## SERVICE INFORMATION NO. SI 42-008

Engine

<u>Technische Mitteilung Nr. / Datum:</u> <u>Service Bulletin No. / Date</u>	TM TAE 125-0003, Revision 6 / 15.06.05 TM TAE 125-0003, Revision 6 / June 15 <sup>th</sup> , 2005
<u>Betrifft:</u> <u>Subject:</u>	Öldrucksensor, Reparatursets POIL and PRAIL Oil pressure sensor, repair sets POIL and PRAIL
<u>Betroffenes Luftfahrtgerät:</u> <u>Type affected:</u>	TAE 125-01 TAE 125-01
<u>Betroffene Geräte-Nr.:</u> <u>Models affected:</u>	alle all
<u>Einstufung:</u> <u>Compliance:</u>	Kategorie 2 – Zuverlässigkeit Category 2 – reliability
<u>Dringlichkeit:</u>	Maßnahmen sind innerhalb der folgenden 100 Flugstunden auszuführen.
<u>Accomplishment:</u>	Measures have to be performed within the next 100 flight hours.
<u>Grund:</u> Steckeranschlüssen	<u>Reparatursets:</u> Vermeidung von Schäden an den <u>Öldrucksensor:</u> Vermeidung von Vibrationen am Öldrucksensorstecker
<u>Reason:</u>	<u>Repair sets:</u> Prevention of damages at the plug connections <u>Oil pressure sensor:</u> Prevention of vibrations at the oil pressure plug

**Technische Mitteilung Nr. / Datum:** TM TAE 125-0003, Revision 6 / 15.06.05  
**Service Bulletin No. / Date** TM TAE 125-0

**Bild / Figure 1**  
**Einbaulage Öldrucksensor / Position Oil Pressure Sensor**

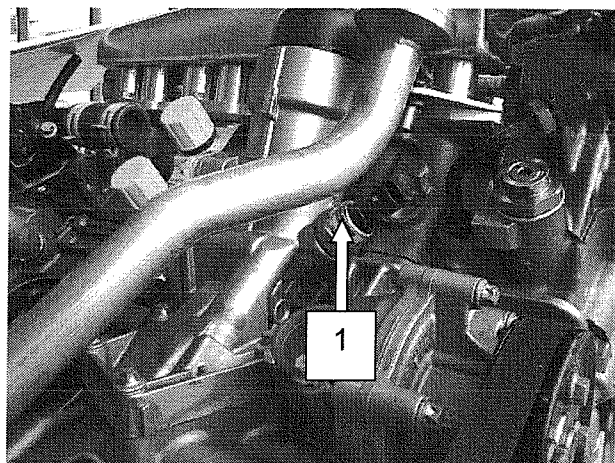
*Remove the electrical plug from the oil pressure sensor carefully (fig.1).*

**Bild 2 / figure 2**  
Alte Version (auszutauschen) / Old version (to exchange)

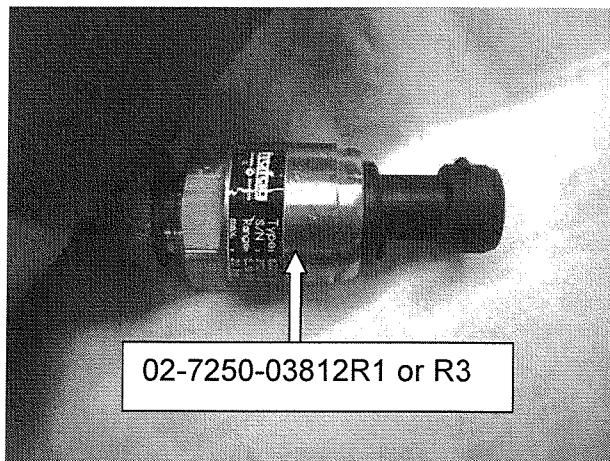
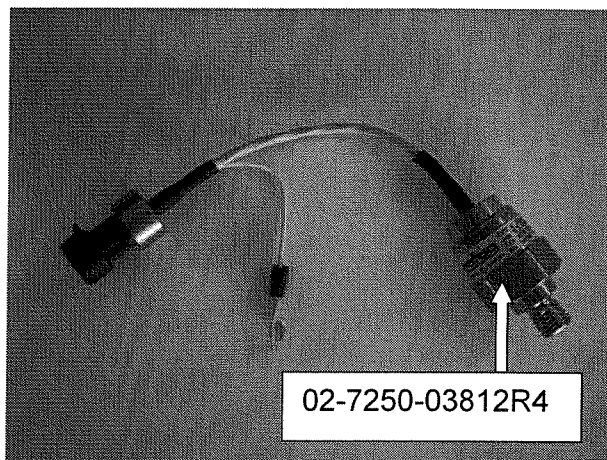
*Install the new oil pressure sensor 02-7250-03812R4 (fig. 3) using a new sealing ring 02-7250-03805R1 in place of the old oil pressure sensor 02-7250-03812R1 or R3 (fig.2).*

*Torque: 20Nm.*

**Bild 4 / figure 4**

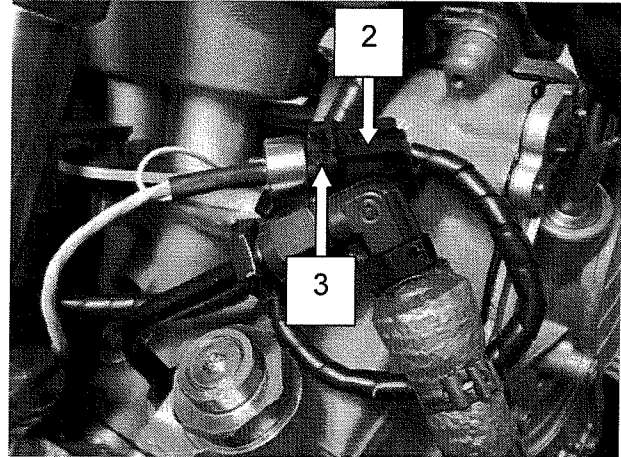
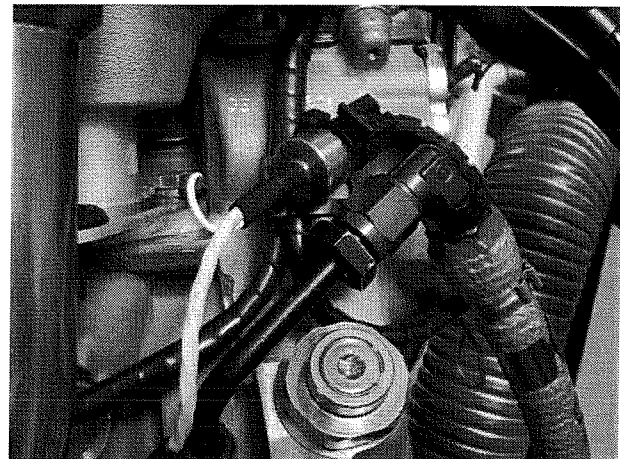
*Connect the new oil pressure sensor. Fix the plug connection to the cylinder head using cable ties (fig. 4 and fig. 5). Attention is to be paid absolutely to that, that the wires don't apply tension to the plug connection. Do not attach in no case the plug connection to the oil pipe.*
